日本機械学会

設計・建設、材料及び溶接に係る日本機械学会の 規格の技術評価に関する検討チーム会合における 日本機械学会への説明依頼事項

設計・建設規格担当分

2023年4月10日 改訂1

(1) クラス 1 支持構造物の極限解析による評価

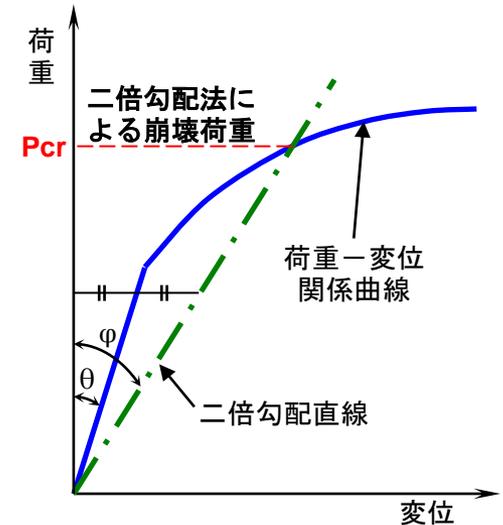
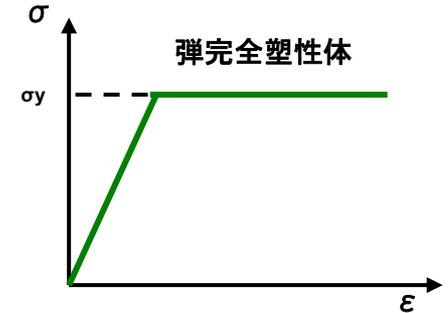
- (b) クラス1支持構造物の許容応力の考え方は、ASME B&PV Code Section IIIに日本建築学会の「鋼構造設計規準」を取り入れたとされています。クラス1支持構造物の極限解析手法の規定は、クラス1容器及び炉心支持構造物を参考に規定したとの説明がありましたが、クラス1容器及び炉心支持構造物には「鋼構造設計規準」は取り入れられていません。クラス1支持構造物の極限解析手法の規定をクラス1容器及び炉心支持構造物の規定との差異が分かるように比較し、これらの差異を踏まえて、クラス1支持構造物の極限解析手法の規定の技術的妥当性を説明して下さい。

- 極限解析による評価では、降伏点を弾性の上限とした弾完全塑性体の応力ひずみ曲線を仮定して極限解析を行い、荷重と変位の関係から崩壊荷重の下限値、具体的には荷重とそれによる変位量の関係直線又は関係曲線と荷重軸に対し弾性範囲の関係直線の勾配の2倍の勾配を有する直線が交わる点に対応する荷重 (P_{cr}) を求め、それを基に定めた許容限界荷重を実際に適用される荷重 (P_c) が超えないことを評価します。

ASME B&PV Code Section III Subsection NFにおいても支持構造物に対する極限解析適用の規定がありますが、設計・建設規格の支持構造物に対する規定は、設計・建設規格のクラス1容器及び炉心支持構造物の規定を参考に新たに定めたものです。

鋼構造許容応力度設計規準*には極限解析の規定はありませんが、許容応力設計と同様に同規準を参考に降伏点の基準としてF値を取り入れ、各供用状態での許容限界荷重の安全係数を許容応力設計と合わせました。 (*鋼構造設計規準より名称が変更)

構造物の崩壊荷重の下限値を求める解析の手法については、クラス1容器及び炉心支持構造物の規定と同じ手法を用います。
